DODATEK Č. 2

„Obnova parku na Mírovém náměstí v Hodoníně“

ZMĚNOVÝ LIST

číslo: ZL č. 2

Změna č.3 – překážky v trase vodovodu

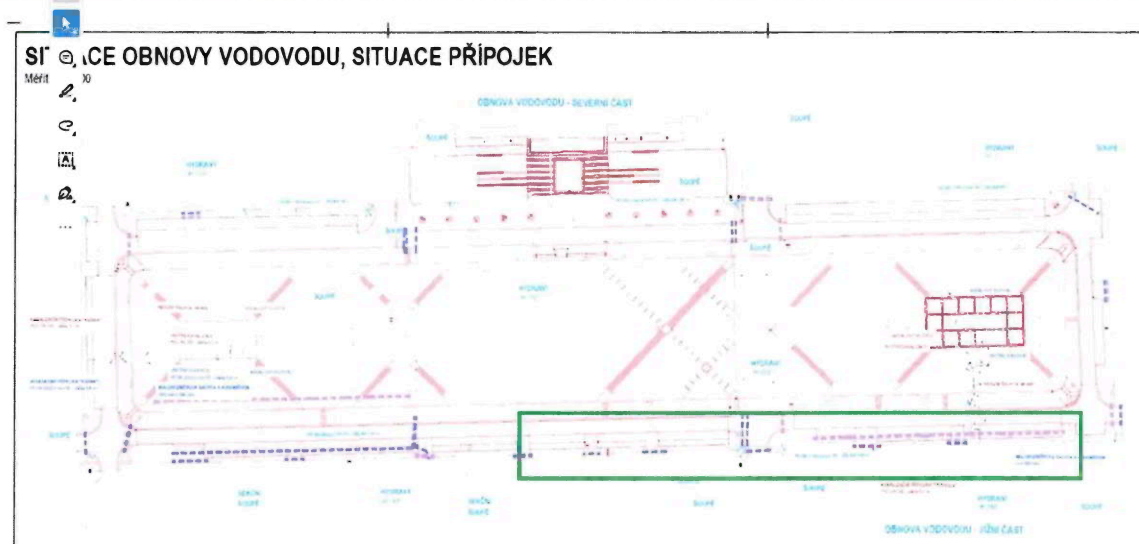
Při zahájení výkopových prací pro trasu nového vodovodního řadu bylo v hloubce nivelety budoucího potrubí nalezeno stávající ocelové plynovodní potrubí DN 160 – viz zelený obdélník v situaci níže. Po prověření u správců sítě bylo potvrzeno, že se jedná o nefunkční (opuštěné) potrubí, které však nebylo v projektové dokumentaci zakresleno jako překážka určená k odstranění.

Ponechání starého potrubí ve výkopu a snaha o "obejití" nebo uložení nového vodovodu vedle něj není možné z těchto důvodů:

Prostorová kolize (přímý souběh): Staré ocelové potrubí se nachází přímo v ose nebo v těsném souběhu s novou trasou. Fyzicky není možné dodržet předepsané pískové lože a obsyp nového vodovodu (dle ČSN 75 5401).

Narušení statiky uložení: Ponechání tuhého ocelového prvku v blízkosti nového potrubí by způsobilo nerovnoměrné sedání obsypu. Ocelová trubka by fungovala jako "břit", který by při hutnění nebo následném provozu mohl poškodit stěnu nového vodovodního potrubí.

Nedostupnost pro opravy: Pokud by se staré potrubí ponechalo nad nebo vedle nového, znemožnilo by to v budoucnu jakýkoliv přístup pro opravy, údržbu nebo napojování přípojek na nový vodovod.

Jako jediné technologicky správné řešení byla zvolena sanace výkopové rýhy:

Demontáž: Nefunkční ocelové potrubí v celkové délce 118,5 m musí být postupně vyřezáno (pomocí rozbrušovacích pil nebo autogenu) na manipulační kusy.

Likvidace: Odstranění potrubí z výkopu, očištění od zbytků izolace a odvoz do sběrných surovin.

Uvolnění prostoru: Po odstranění ocelového potrubí bude dno výkopu dohnutěno a připraveno pro standardní uložení nového vodovodu do pískového lože dle PD.

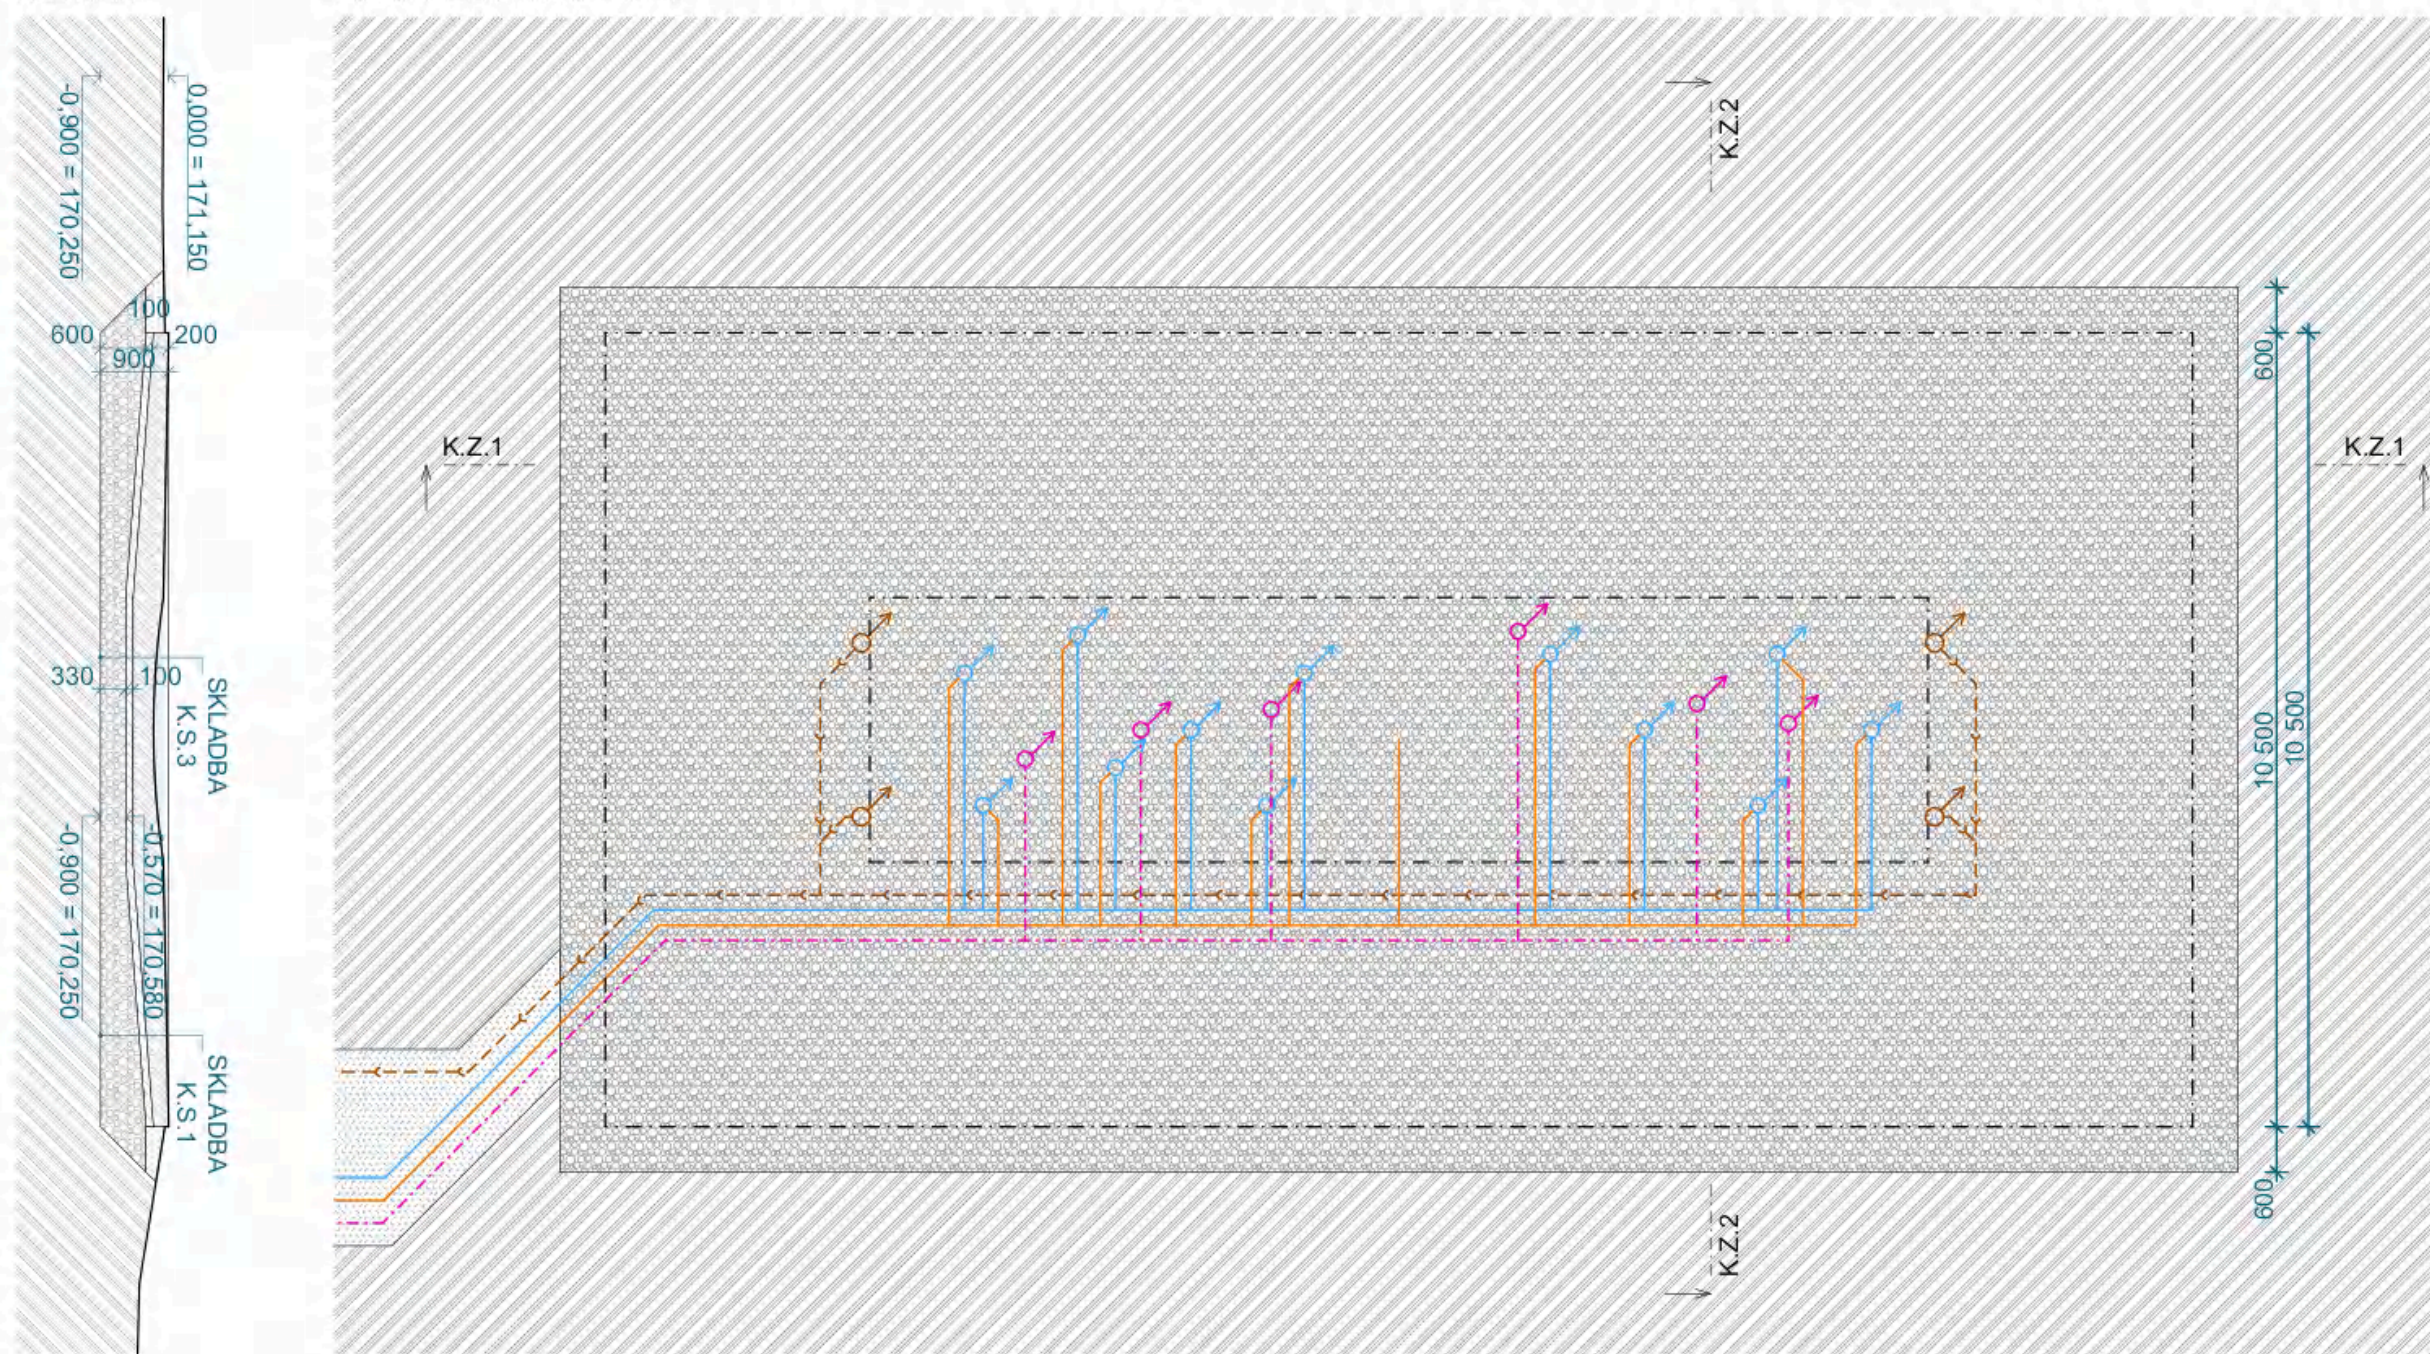
Změna č.1 – Tartan, sanace pláně, změna konstrukčních vrstev

V průběhu zemních prací pro podklad tartanu v rámci obnovy parku na Mírovém náměstí byly zjištěny skutečnosti, které vyžadují zásadní úpravu technologického postupu oproti původní projektové dokumentaci:

1. **Masivní výskyt kořenového systému:** V ploše staveniště byl odhalen rozsáhlý kořenový systém vzrostlé zeleně. S ohledem na ochranu stávajících stromů a zachování jejich vitality není žádoucí kořeny odstraňovat. Původní PD však s tímto stavem nepočítala. Standardní tuhé vrstvy položené přímo na kořeny by vedly buď k poškození stromů, nebo k následným deformacím povrchu vlivem růstu a pohybu kořenů. Při odkopu kořenů se používá technologie pneumatického vzduchového rýče – airspade.

2. **Nevyhovující únosnost pláně:** Při kontrolních zkouškách bylo zjištěno, že stávající podloží nedosahuje projektovaných parametrů pro modul přetvárnosti $E(\text{def}, -45 \text{ MPa})$. Bez dodatečné sanace pláně nelze garantovat stabilitu budoucích vrstev ani životnost finálního tartanu, neboť by docházelo k nerovnoměrnému sedání konstrukce.

Změna č.1 – Tartan, sanace pláně, změna konstrukčních vrstev

Navržené řešení respektuje potřebu ochrany kořenů a zároveň zajišťuje dostatečnou únosnost podkladu $E(def,2) = 30 \text{ MPa}$ úpravou skladby dle technického výpisu D.1.1.b.8.1:

- **Ochrana kořenového systému:** V místech s výskytem kořenů bude provedena instalace **strukturálního substrátu**. Tento materiál zajistí stabilitu podkladu, ale zároveň díky své pórovitosti umožní kořenům přístup vzduchu a vody. Kořeny budou proti přímému kontaktu s konstrukčními vrstvami a proti vysychání chráněny **kokosovou rohoží**, která slouží jako separační a ochranný prvek.

- **Sanace pláňe v ostatních místech:** V plochách mimo kořenové zóny bude provedena sanace podloží výměnou materiálu za štěrkodrt' ŠDb 0/32 v tloušťce minimálně 140 mm. Tato vrstva zajistí sjednocení únosnosti celé pláňe na požadovanou hodnotu 30 MPa.
- **Konstrukční vrstvy:** Na takto připravenou a sanovanou pláň budou následně kladeny další vrstvy dle specifikace SK.4 – tartan a SK4 - tartan na strukturálním substrátu (viz příloha č.2).

modře jsou zachyceny změny oproti původní dokumentaci

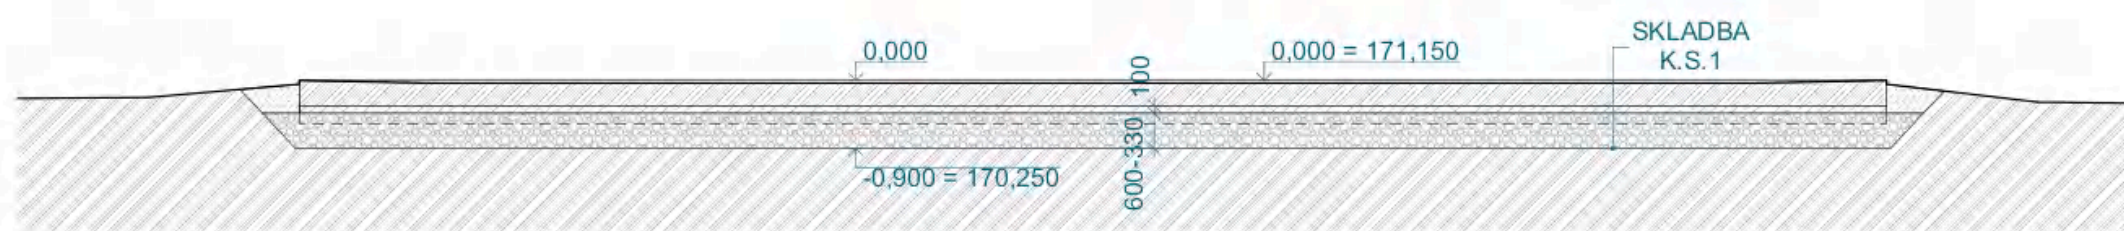
Změna č.2: Kašna

Během zemních prací pro objekt Kašny vyvstaly technické komplikace, které znemožňují postupovat podle původní technické zprávy (založení na betonových zídkách):

1. **Nález a sanace kořenového systému:** V základové spáře byl zjištěn masivní výskyt kořenů z okolní vzrostlé zeleně. Na základě odborného vyhodnocení arboristy bylo rozhodnuto o jejich odřezání a odstranění, aby byla zajištěna čistota základové spáry. Tento zásah však vedl k lokálnímu narušení rostlého terénu. Při odkopu kořenů použita technologie pneumatického vzduchového rýče – airspade.

2. **Riziko nerovnoměrného sedání:** Původně navržené založení ½ kašny na betonových zídkách (liniové základy) je v takto nehomogenním podloží technicky nevhodné. Po odstranění kořenové hmoty a uvolnění zeminy by u zídce hrozilo riziko nerovnoměrného poklesu jednotlivých částí kašny, což by vedlo k praskání železobetonové vany a nevratnému poškození hydroizolační vrstvy.

Změna č.2: Kašna

Pro zajištění maximální stability uměleckého díla a technologických rozvodů se navrhuje následující postup:

Změna založení na štěrkový polštář: Namísto betonových zídek bude pod celým půdorysem kašny vytvořen **celoplošně hutněný polštář ze štěrkodrtě**. Tento polštář slouží jako sanační a vyrovnávací vrstva, která eliminuje rozdíly v únosnosti podloží po odstranění kořenů a vytvoří homogenní základnu pro celou plochu základové desky kašny – viz příloha č.3

- Betonáž hlavní železobetonové desky provádět nejdříve 21 dní po betonáži podkladního betonu, tak aby beton již měl valnou většinu své finální pevnosti
- Podkladní beton C20/25
- SKLADBA K.S.2 - nebude použita
